Service Public d'Assainissement Non Collectif

Dossier n° Numéro du contrôle: B-24402-230905-B'372-
MUNSLOW

Numéro du contrôle: B-24402-230905-B'372-MUNSLOW Numéro de contrôle: CONC_B0372_42644		Commune : Saint-Julien-Innocence-Eulalie
	AVIS DU SPANC CONCEPTION D'UNE INSTALLATION D'ASSAINISSEMENT NON COLLECTIF (ANC)	
		Le Service Public de l'Assainissement Non Collectif (SPANC)

Plan de Masse

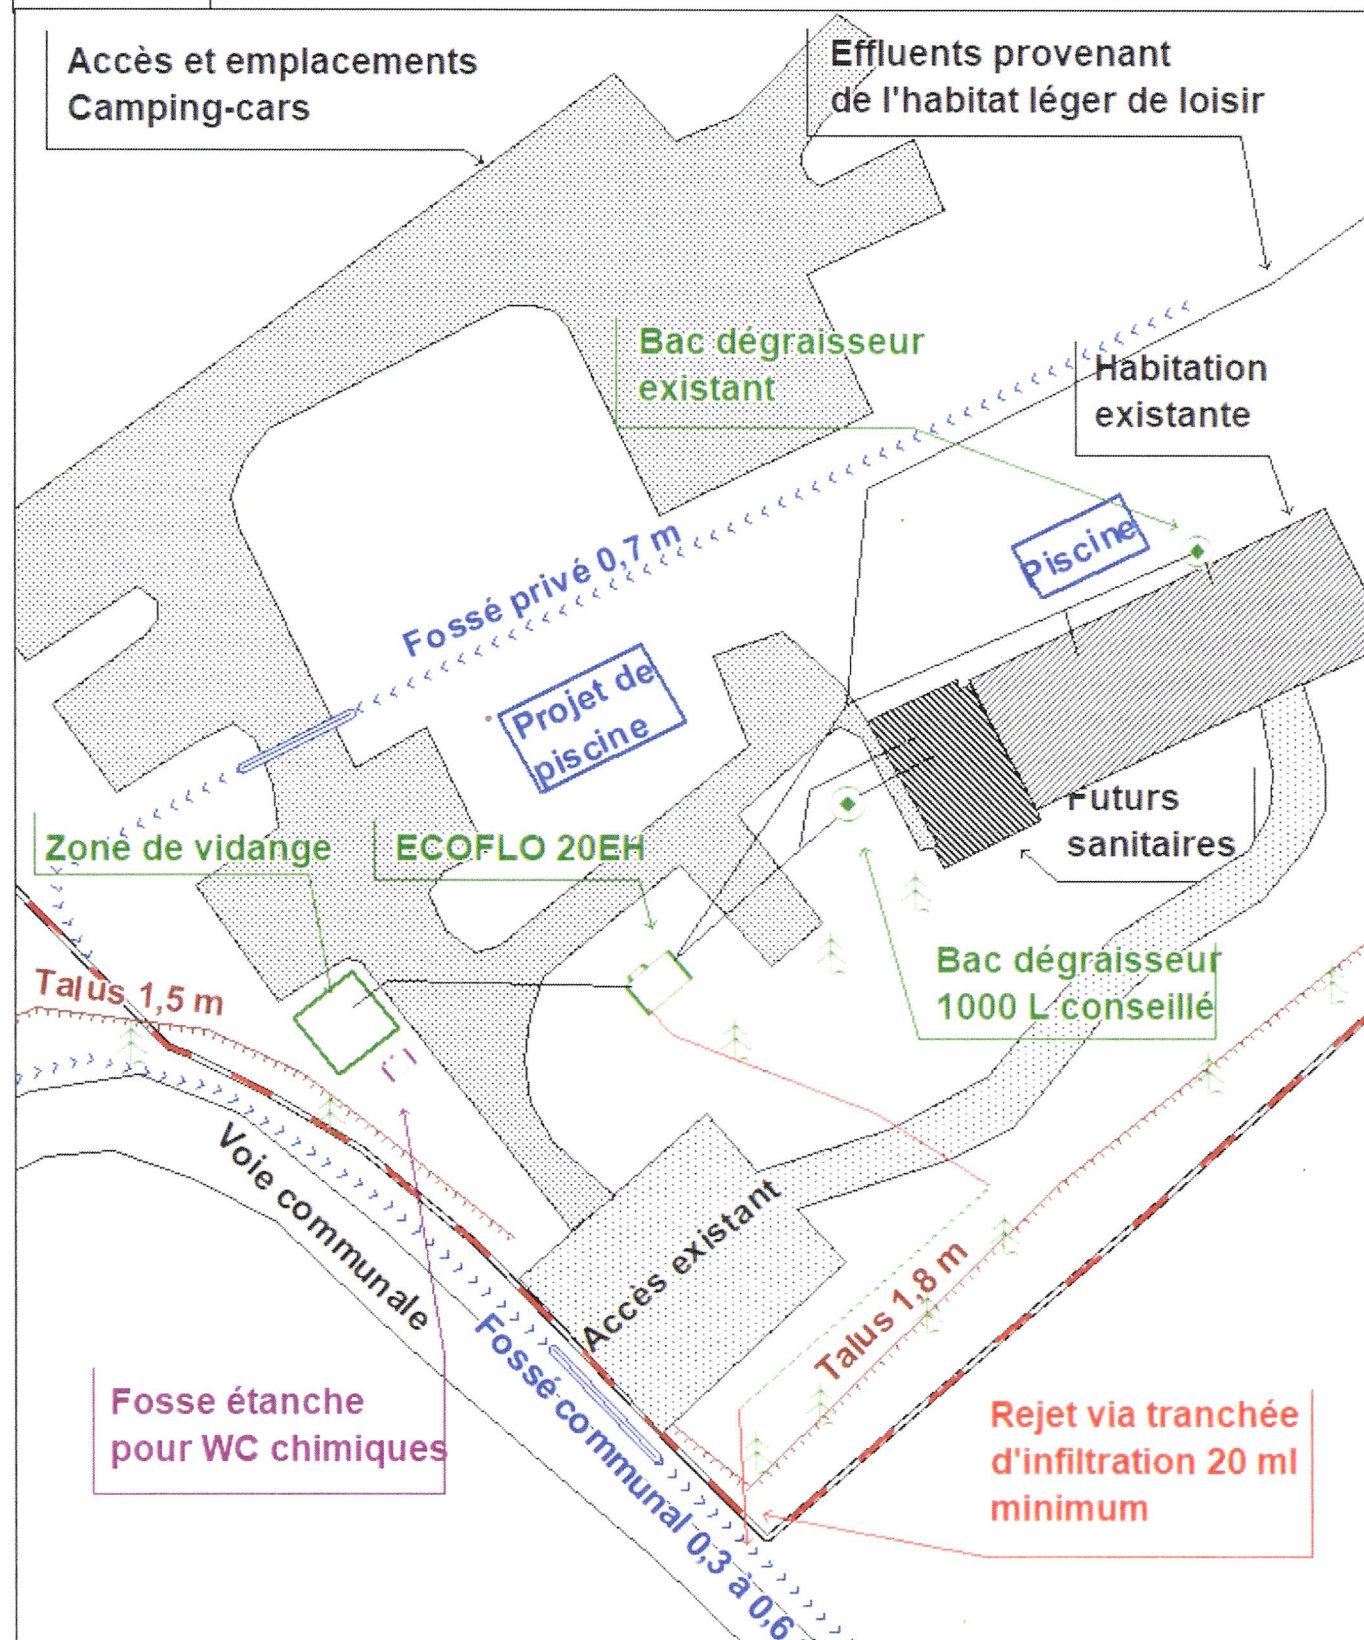
La filière d'assainissement individuel proposée est conforme vis à vis des caractéristiques du projet ainsi qu'à l'ensemble des contraintes environnementales du terrain étudié. L'implantation du système d'assainissement devra être disposé comme implanté par le bureau d'études (cf plan d'implantation en pièce jointe).

- Obtenir l'autorisation écrite de la commune pour le rejet des eaux traitées au fossé communal.
- Prévoir un dispositif de sécurité autour des ouvrages (clôture, bordures ou empièchement).
